Panamá 5 de diciembre 2019.

Licenciado
DOMILUIS DOMINGUEZ
Director de Evaluación Ambiental
MINISTERIO DE AMBIENTE
E. S. D.

Quien suscribe, Mahmud Taher Yafar Farhat portador de la cédula de identidad N. N-19-821 en mi condición de Representante legal, hacemos la entrega de las observaciones atendidas y solicitadas en la NOTA DE CONSULTA DEIA DEEIA-AC-0181-0111-2019 del Estudio de Impacto Ambiental Categoría II del proyecto Lotificación del Desarrollo Residencial y Comercial FEDELMAR, localizado en el corregimiento de Juan Díaz, Distrito de Panamá, Provincia de Panamá.

**PLANTA GENERAL DE SISTEMA PLUVIAL
DESCARGA PLUVIAL (TRAMO-D)**
EST. 0K+000.000@0K+350.000 ESC. 1:500

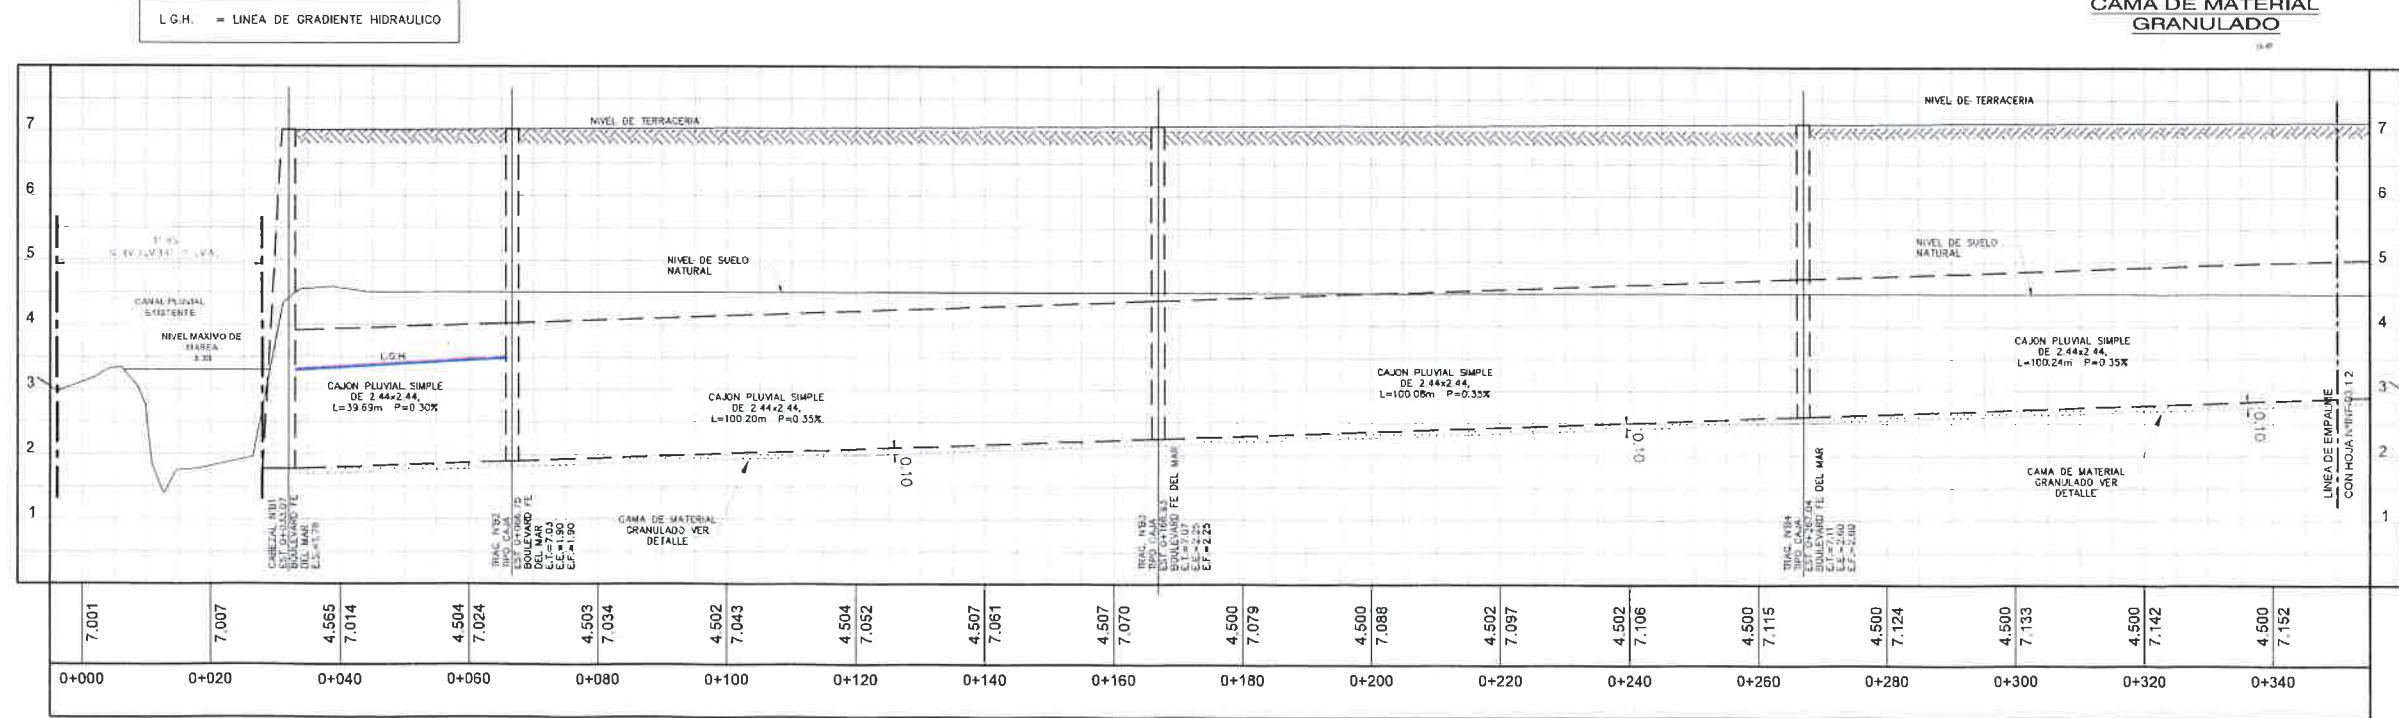
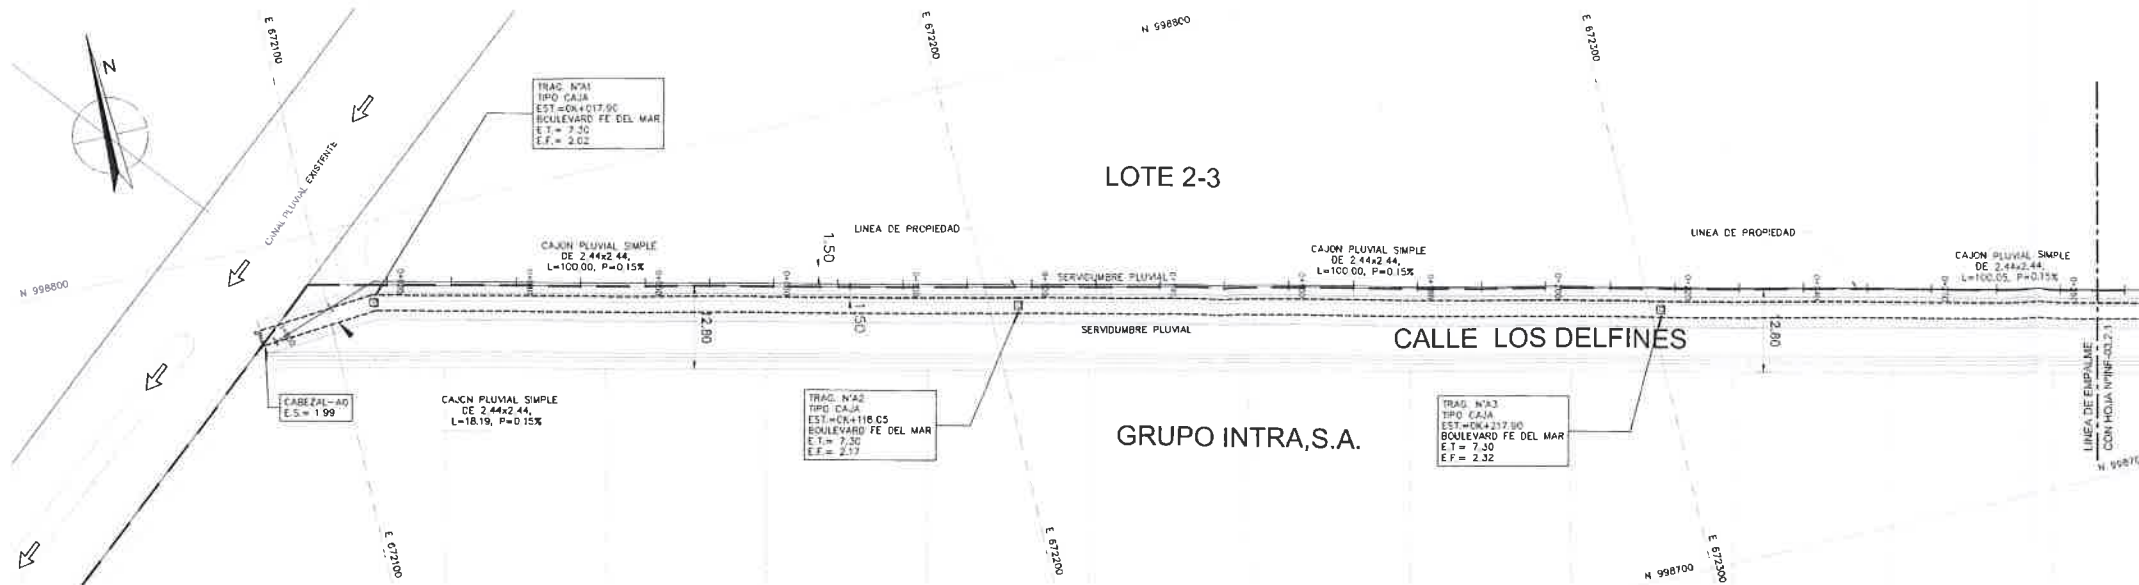
2. Aunado a los comentarios antes señalados a través de Informe Técnico DICOMAR No. 061-2019 indica lo siguiente: *"Respecto a la información técnica aportada de los drenajes la promotora debe indicar como el diseño propuesto no va afectar la hidrología de los manglares aledaños o hacer las modificaciones pertinentes para cumplir este objetivo". Por otra parte, en la página 0022 de la respuesta a la pregunta 10, punto e, indica: "El entorno del proyecto no se verá afectado por las descargas pluviales ya que se mantendrán las escorrentías hacia el canal pluvial abierto el cual es el lugar hacia donde corren producto de la topografía natural".* No obstante, a fin de no desmejorar la calidad de los ecosistemas existentes en el área de influencia del proyecto. Por lo que se solicita:

RESPUESTA 2.a: El sistema pluvial propuesto para el proyecto FEDELMAR consiste en una red de alcantarillas de hormigón reforzado que captan las aguas pluviales provenientes de la calle de acceso y de los lotes aledaños las cuales son interceptadas mediante dos cajones de concreto tipo 1008 de 2.44 x 2.44 metros los cuales se encuentran localizados sobre las servidumbres de las futuras vías internas del proyecto hacia los linderos norte y sur, estas aguas luego se descargan hacia la zanja de drenaje pluvial localizada en el lindero Este de la propiedad la cual realiza su descarga final en el Río Juan Díaz. Se presentan los planos CGP-01, CGP 01A, INF-03, INF 03.1, INF-03.1.2, INF 03.2, INF – 03.2.1 en los cuales se aprecia el diseño del sistema pluvial propuesto. Ver anexo 4.
